## Zusammenstellung der Stellungnahmen

### Beteiligung der Behörden und sonstigen Träger öffentlicher Belange zum Bebauungsplan „Östlich der Oberlinstraße“ im Ortsbezirk Bierstadt

### Beteiligung der Behörden und sonstigen Träger öffentlicher Belange nach § 4 Abs. 2 BauGB

Ausschnitt Gefahrenkarte, Stand 08/2020, Quelle: Ing.gem. Ruiz Rodriguez/Zeissler/Blank GbR

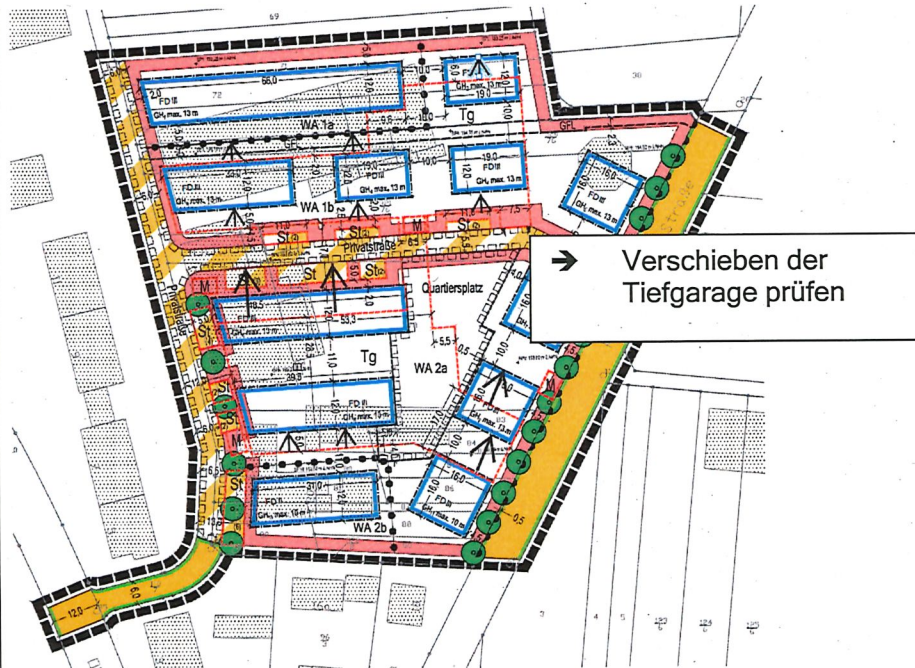
Das vorliegende Entwässerungskonzept enthält keine Erläuterungen und Planungen zur Starkregenvorsorge. Aufgrund des Klimawandels und einer Zunahme von Starkregenereignissen sollte dieser Aspekt jedoch bei der städtebaulichen Planung berücksichtigt werden. Die Erstellung eines Überflutungsnachweises für eine Wiederkehrwahrscheinlichkeit von 30 a ist in jedem Fall erforderlich (Berechnung), eine darüber hinaus gehende Betrachtung sollte bis 100 a erfolgen (schadfreie Ableitung, verbal-argumentativ). Eine Verstärkung des Abflusses in Richtung Oberlinstraße sollte vermieden werden. Wir empfehlen bei geeigneten Höhenverhältnissen die Nutzung des Quartiersplatzes als multifunktionale Fläche und zusätzliche Rückhaltemöglichkeiten für den Starkregenfall einzubauen.

Wir verweisen hier insbesondere auf § 1a Abs. 5 BauGB.

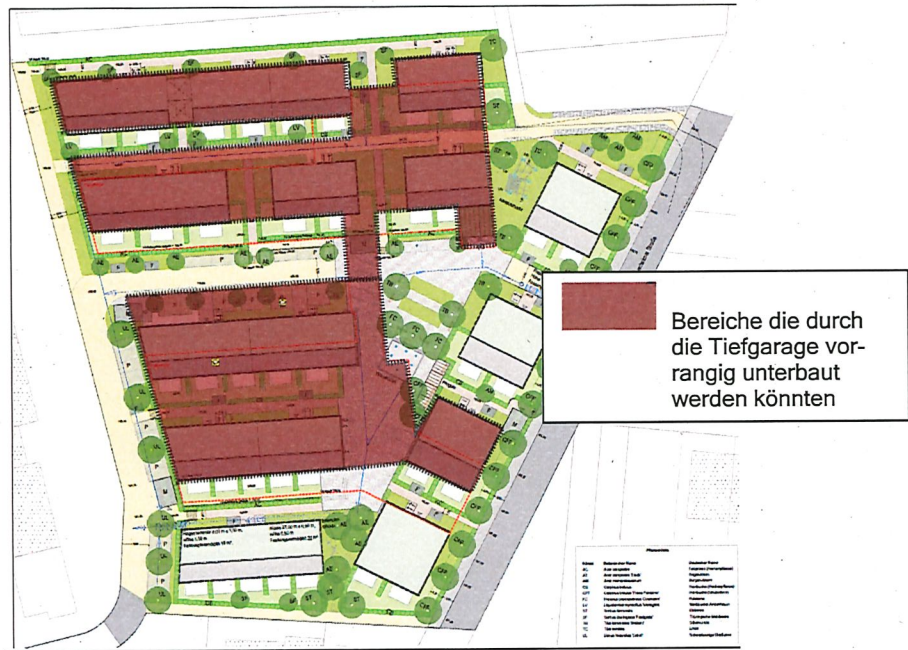
Die geplante Tiefgarage nimmt einen hohen Anteil der Wohngebietsflächen ein. Zur Erhöhung des Anteils offener Böden und damit auch zur Pflanzung von Bäumen bitten wir zu prüfen, ob die Tiefgaragen in Bereiche verschoben werden können, die oberirdisch versiegelt werden sollen wie z.B. Gebäude oder geplante Stellplätze (siehe Kennzeichnung in nachfolgenden Abbildungen).

Die Stellungnahme wird abgelehnt

Keine Auswirkung auf die Planung

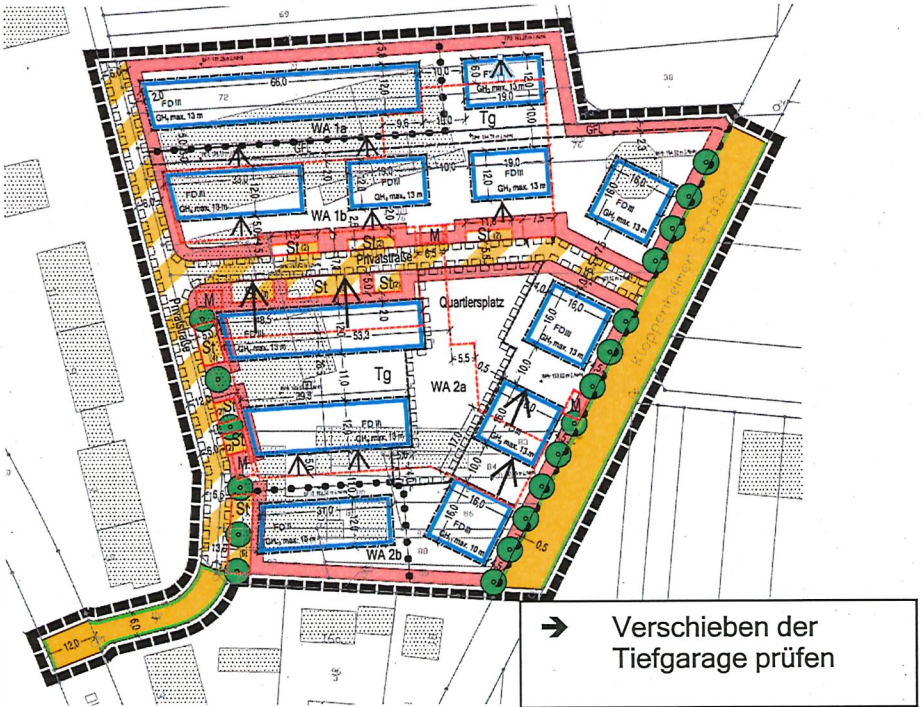
<p>Das Baugebiet wird durch die Haltestelle "Am Speiersgarten" an das ÖPNV-Netz angeschlossen. Während die Haltestelle in Richtung Innenstadt nah an der Zufahrtsstraße zum Baugebiet liegt, ist zur Haltestelle aus Richtung Innenstadt möglicherweise ein Umweg nötig. Daher ist die Schaffung eines Fußwegs zwischen den Häusern Oberlinstraße 13/15 und 17/19 anzustreben. Zudem ist eine ÖPNV- Anbindung Sonntags vormittags und abends zu schaffen.</p>	<p>Das Quartier ist barrierefrei durch die Zuwegung zur Oberlinstraße erschlossen und ermöglicht eine gute Erreichbarkeit der Haltestellen. Weitere Fußwege zur Oberlinstraße würden angrenzende Privatgrundstücke tangieren.</p> <p>Ein vertiefender Ausbau des ÖPNV-Netzes inklusive Taktungen liegt nicht in der Zuständigkeit bzw. innerhalb des Geltungsbereichs des vorliegen Bebauungsplanverfahrens.</p>
	<p><u>Fußgängerverkehr</u></p> <p>Von der Oberlinstraße (Bushaltestellen) ist eine barrierefreie Fußwegverbindung in das Baugebiet zu schaffen. Alle Wege innerhalb des Baugebiets sind mit Materialien zu befestigen, die auch von Menschen im Rollstuhl ohne Schwierigkeiten befahren werden können.</p>	<p>Die Stellungnahme wird zur Kenntnis genommen</p> <p>Keine Auswirkung auf die Planung</p> <p>Das Quartier ist barrierefrei durch die Zuwegung zur Oberlinstraße erschlossen und innerhalb des Quartiers sind auch alle Bereiche barrierefrei zu erreichen.</p>

<p><u>ÖPNV-Anbindung</u></p>	<p>Die Stellungnahme wird abgelehnt</p> <p>Keine Auswirkung auf die Planung</p>

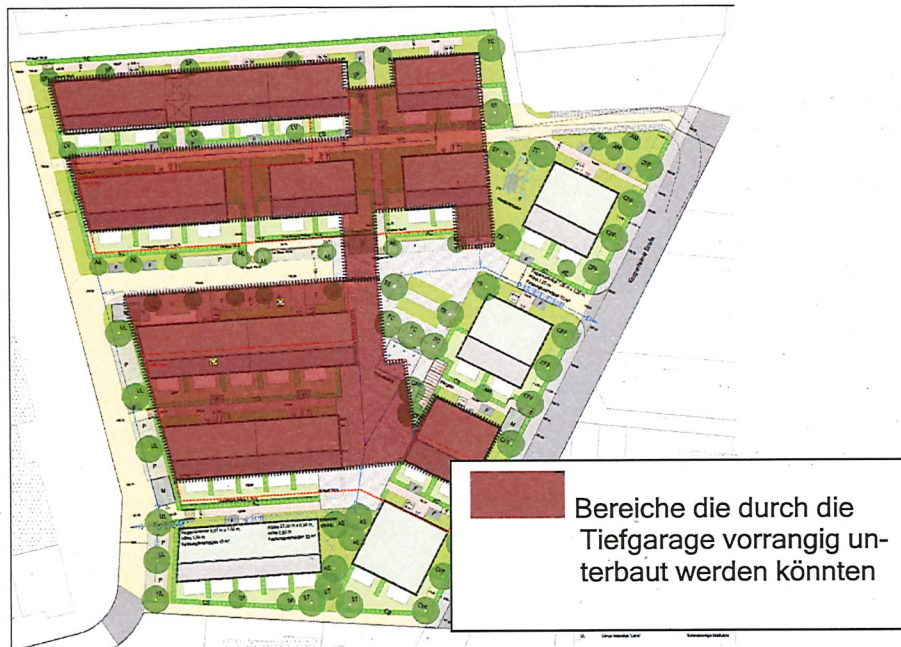
<p><b><u>Belange des Fachbereiches Umweltprüfung</u></b> <b>Zur Planzeichnung</b></p> <p><b><u>Überschrift „Umgrenzung von Flächen für Nebenanlagen, Stellplätze, Garagen und Gemeinschaftsanlagen“</u></b></p> <p>Die geplante Tiefgarage nimmt einen hohen Anteil der Wohngebietsflächen ein. Zur Erhöhung des Anteils offener Böden und damit auch zur Pflanzung von Bäumen bitten wir zu prüfen, ob die unterbauten Flächen in Bereiche verschoben werden können, die oberirdisch versiegelt werden sollen wie z.B. Gebäude oder geplante Stellplätze (siehe Kennzeichnung in nachfolgenden Abbildungen).</p>	<p>Die Stellungnahme wird abgelehnt</p> <p>Keine Auswirkung auf die Planung</p> <p>Die bisherige Lage und Verortung der Tiefgarage definiert sich durch die Anforderungen an die innere Erschließungsfunktion sowie der sinnvollen Anbindung an die jeweiligen Gebäude. Gemäß der Anforderung zur Aufnahme der notwendigen Stellplätze in der Tiefgarage ist diese auf das notwendige Minimum in Bezug auf die unterirdische Versiegelung beschränkt. Eine Verschiebung würde im Hinblick auf die Anpflanzungen der Bäume neue Flächen unterbauen, die dann wieder nicht für Pflanzungen geeignet wären.</p> <p>Um eine weitere unterirdische Versiegelung zu vermeiden und auch im Hinblick auf benötigte Flächen für Infrastrukturmaßnahmen (z.B. Retentionsanlagen), werden die oberirdischen Besucherstellplätze nicht in die Tiefgarage verlagert.</p>
